改善箇所説明図 ①、②

改善箇所説明図 ③

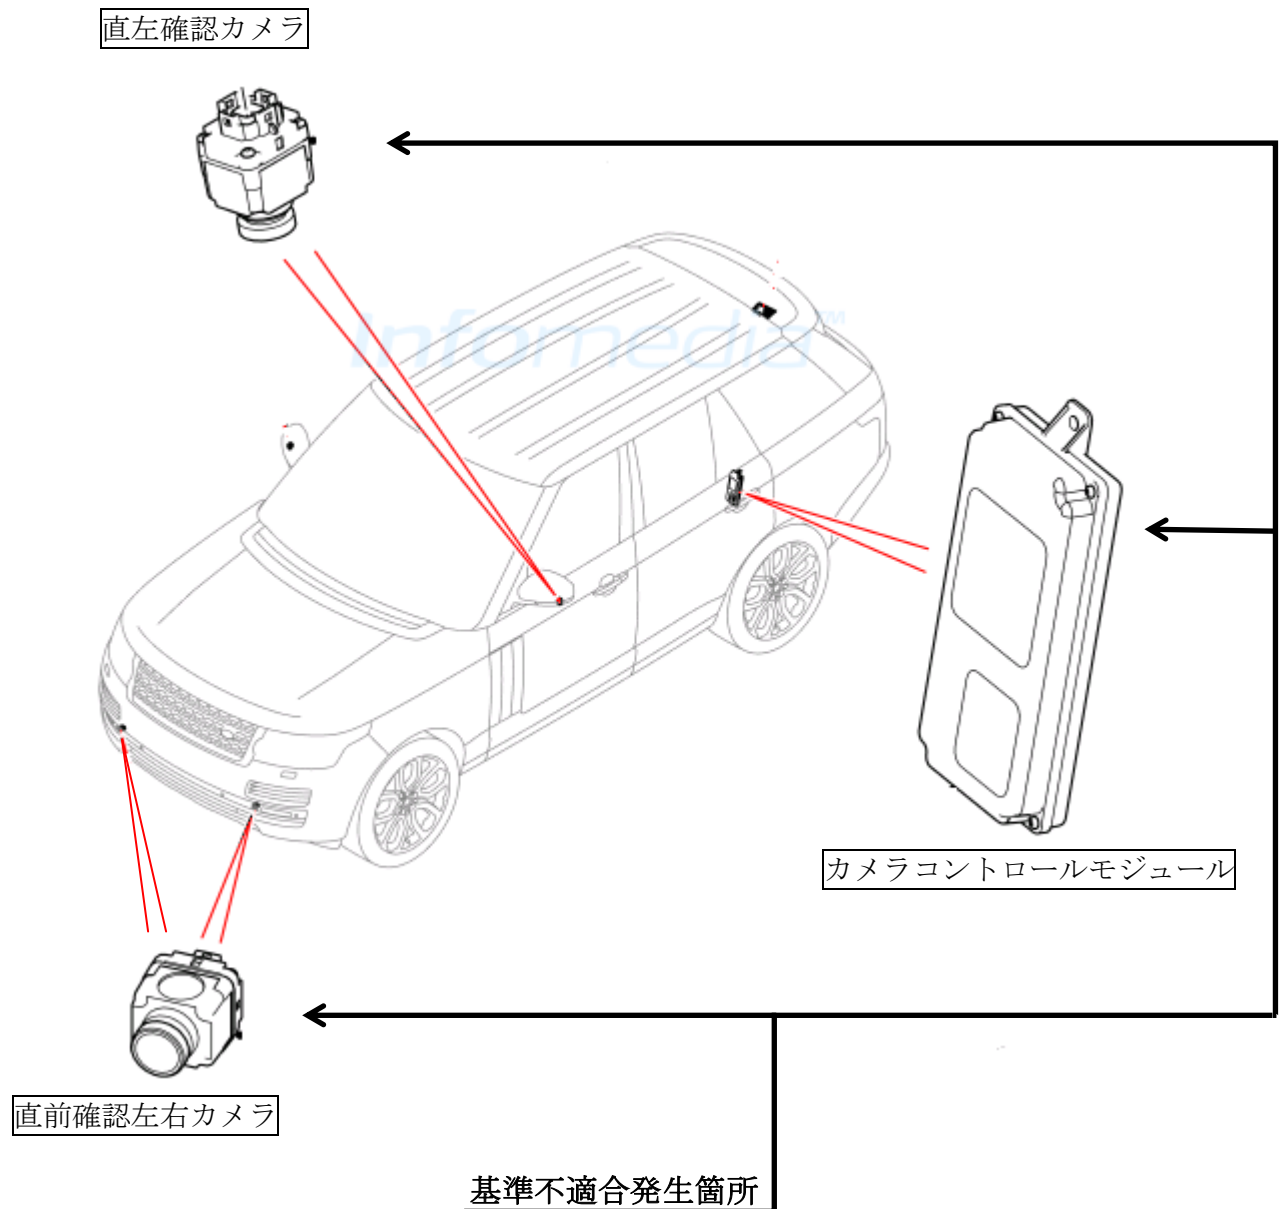
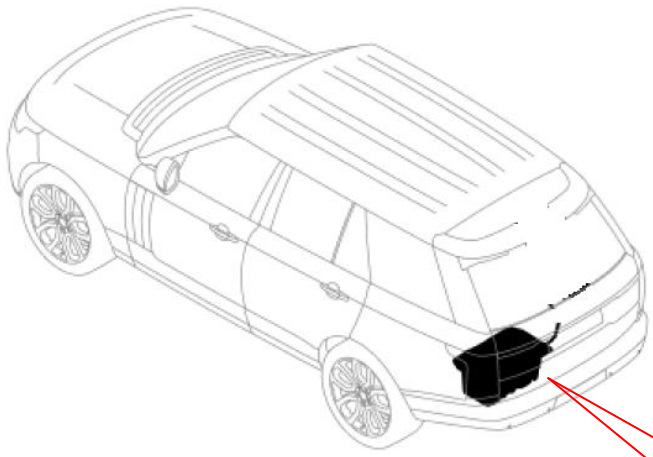
- ① 直前直左確認装置カメラにおいて、カメラの防水シールの材質が不適切なため、当該防水シールが早期に劣化するものがある。そのため、カメラ内部に湿気が浸入し基板回路上で結露すると、最悪の場合、運転者席において、直前直左カメラの映像がディスプレイに表示されず、障害物を確認できないおそれがある。
- ② カメラコントロールモジュールのソフトウェアにおいて、直前確認カメラの映像範囲の設定が不適切なものがある。そのため、運転者席において、直前カメラの映像の一部がディスプレイに表示されず、障害物を確認できないおそれがある。

- ① 全車両、対策品の防水シールを組み込んだ直前直左確認装置カメラに交換する。
- ② 全車両、カメラコントロールモジュールのソフトウェアを対策ソフトウェアに変更する。

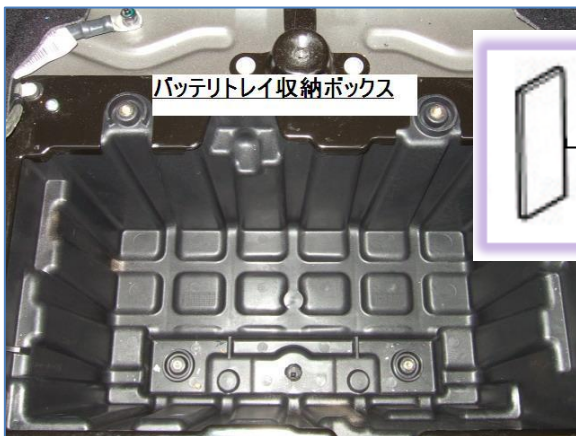
基準不適合箇所 (バッテリートレイとバッテリートレイ収納ボックス間のすきま)

■ 改善前 (ゴムパッド未装着)

③ バッテリーの固定方法が不適切なため、車両の振動などにより陽極用ケーブルと接続している陽極端子が損傷するおそれがある。そのため、エンジン始動に必要な電力が供給されなくなり、エンジン始動不能となる。

■ 改善後 (ゴムパッド装着後)

③ 全車両、バッテリートレイ収納ボックスの内側にゴムパッドを装着し、バッテリーを新品に交換する。
